Avis délibéré de la Mission Régionale d'Autorité environnementale de la région Nouvelle-Aquitaine sur le projet de centrale photovoltaïque de Mézos – Lande de Sallebert (40)

n°MRAe 2021APNA45

dossier P-2021-10651

Localisation du projet : Commune de Mézos (40)
Maître(s) d'ouvrage(s) : SAS centrale photovoltaïque de Sallebert
Avis émis à la demande de l'Autorité décisionnaire : Préfète des Landes
En date du : 26 janvier 2021
Dans le cadre de la procédure d'autorisation : Permis de construire - Autorisation environnementale
L'Agence régionale de santé, et la préfète de département au titre de ses attributions dans le domaine de l'environnement, ayant été consultées.

Plan masse du projet – extrait étude d'impact page 171

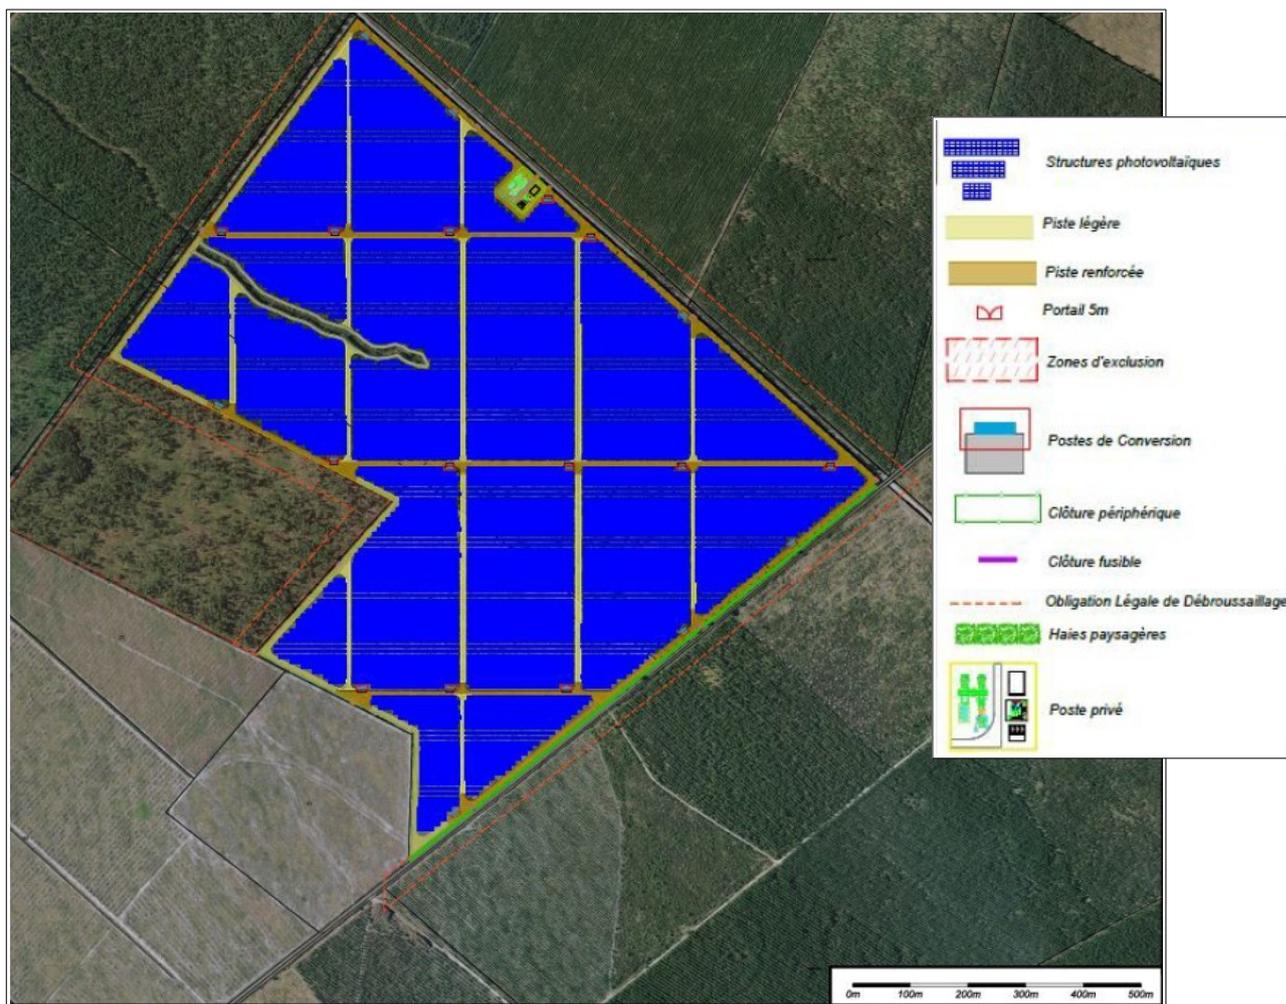
Les structures porteuses des panneaux sont ancrées par pieux battus dans le sol à une profondeur d'environ 180 cm. Les panneaux sont disposés sur des tables inclinées, d'une hauteur au sol de 1 m au plus bas, et environ 2,60 m au plus haut.

En outre la technique de fondation des panneaux photovoltaïques par pieux battus à 1,80 m de profondeur est susceptible, par les remaniements du sol notamment de la couche d'aliôs, d'altérer fondamentalement la perméabilité du sol et donc de remettre en cause la nature de zone humide du site. Ce point important n'a pas été pris en compte dans l'étude d'impact.

Dans le périmètre immédiat, le projet reste visible depuis la route départementale 63 qui longe le site. Le projet prévoit à cet égard la plantation de haies pour limiter les perceptions depuis la voirie (MR16, cf plan de masse du projet au début de cet avis), ainsi que l'intégration des éléments techniques du projet (MR17) portant sur la teinte des différents éléments (voir page 253 de l'étude d'impact).

Par ailleurs, comme indiqué précédemment, le projet prévoit la plantation de haies pour limiter les perceptions depuis les voies de circulation (MR16). **Il conviendrait toutefois de confirmer que cette mesure est bien compatible avec les préconisations qui s'imposent en matière de défense incendie.**

Cartographie des zones humides – extrait étude d'impact page 72

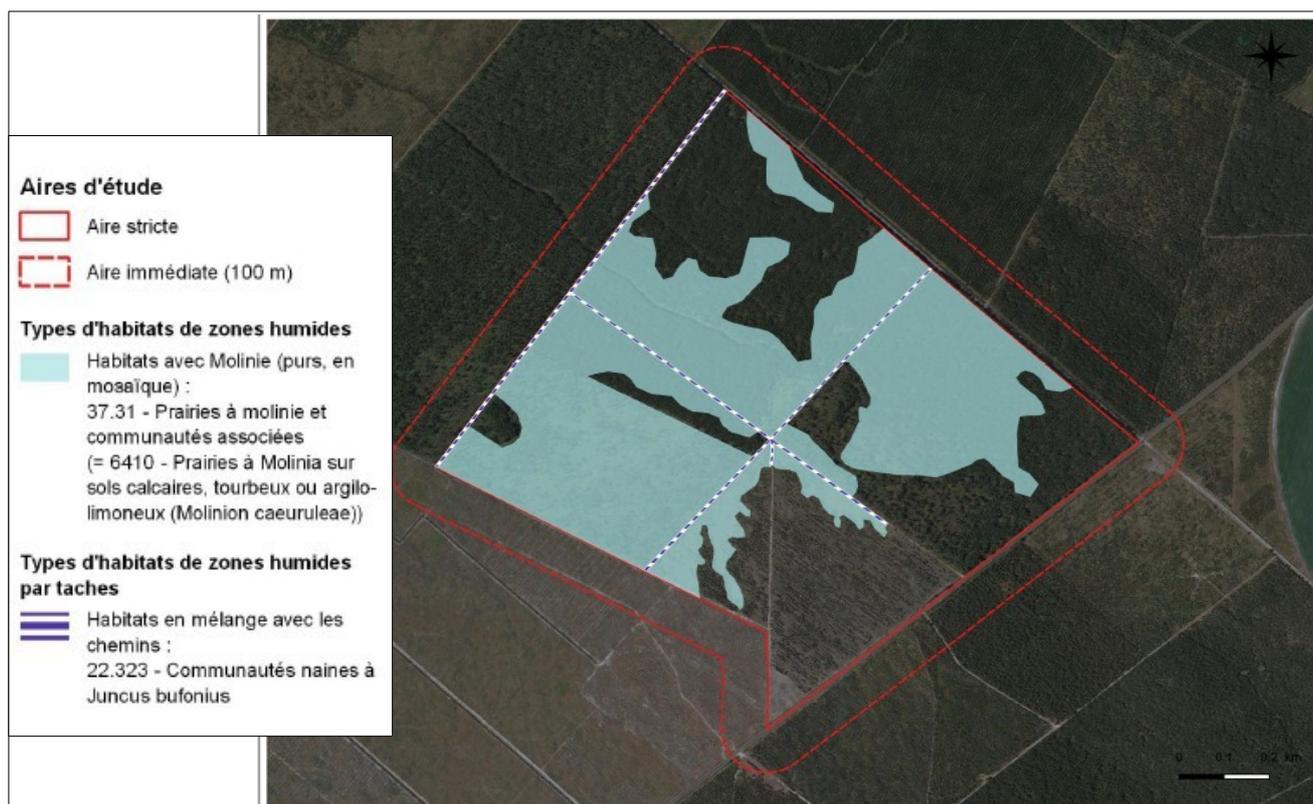
En outre, les investigations portant sur le critère végétation et sur le critère pédologique ont mis en évidence la présence de **zones humides** sur une surface d'environ 61 hectares (présence de prairies à molinie et de communautés naines à *Juncus bufonius*).

Concernant les **zones humides**, l'analyse de l'état initial de l'environnement met en évidence une surface totale de zones humides voisine de **61 hectares** au niveau du site d'implantation du projet, dont environ 20 ha feront l'objet d'un évitement par le projet (partie sud-ouest évitée).

L'étude précise que le projet conduit à détruire **3,86 hectares de zones humides**, correspondant à l'emprise des pistes et des différents postes de conversion. **Le détail du calcul de cette surface mériterait toutefois d'être précisé, en tenant également compte de tous les éléments susceptibles de détruire les zones humides (câbles enterrés, surface de fonçage des pieux...)**. Sur la base de cette surface, le porteur de projet prévoit la mise en place d'une surface de compensation à hauteur de 150 %, soit 5,79 hectares. À cet égard, le porteur de projet prévoit de mutualiser une mesure de compensation zone humide avec une mesure de compensation espèce protégée (Fadet des laïches) sur une parcelle située au sud-ouest du projet.
